令和5年8月9日
日本原子力研究開発機構
臨界ホット試験技術部

STACY の燃料調達状況を踏まえたデブリ模擬炉心及び基本炉心に係る
設工認申請書の見直しと受検炉心について

令和5年6月28日の規制庁面談でのコメントを受け、コメント内容を全て満足した上で STACY の使用前事業者検査を終えるための方針を示す。

図別 3-1 模擬体本数と棒状燃料本数の関係

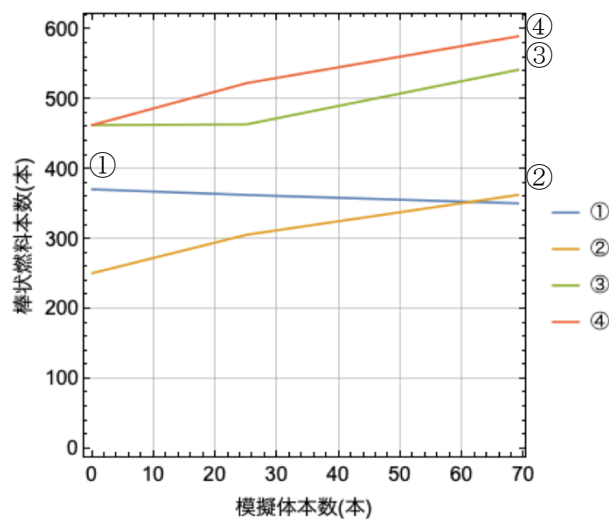
表 1 において中性子実効増倍率が最大となった炉心は、①を除き構造材模擬体本数が最大（69 本）の炉心であった。この結果は、事前解析により得られている、構造材模擬体の本数が増大し、炉心が大きくなるほど安全板の効果が小さくなる（安全板の大きさと挿入位置が固定のため、炉心が大きくなると安全板による中性子吸収範囲が相対的に小さくなるため。）傾向と整合したものである。

ただし、下図に示すように、①の条件（格子間隔 1.50 cm、棒状燃料 400 本以下、コンクリートデブリ構造材模擬体使用）は②～④と傾向が異なり、模擬体本数が増大するほど臨界に要する棒状燃料の本数が減少している。これにより、①の条件においては、中性子吸収と中性子減速に関し、模擬体の本数が増加する効果と、棒状燃料本数が減少する効果が相殺し合うことが考えられる。実際に安全板の効果を計算すると、図別 3-2 に示すように、デブリ構造材模擬体の本数 25 本以下においては安全板の効果は基本炉心（模擬体を用いない炉心）と違いがない（違いは 0.1 σ 未満）。したがって、①の条件においては、デブリ構造材模擬体の本数を、0～25 本の間で任意に選択して差し支えない。表 2 においては、典型的な挿入本数として選択した 25 本をそのまま使用している。
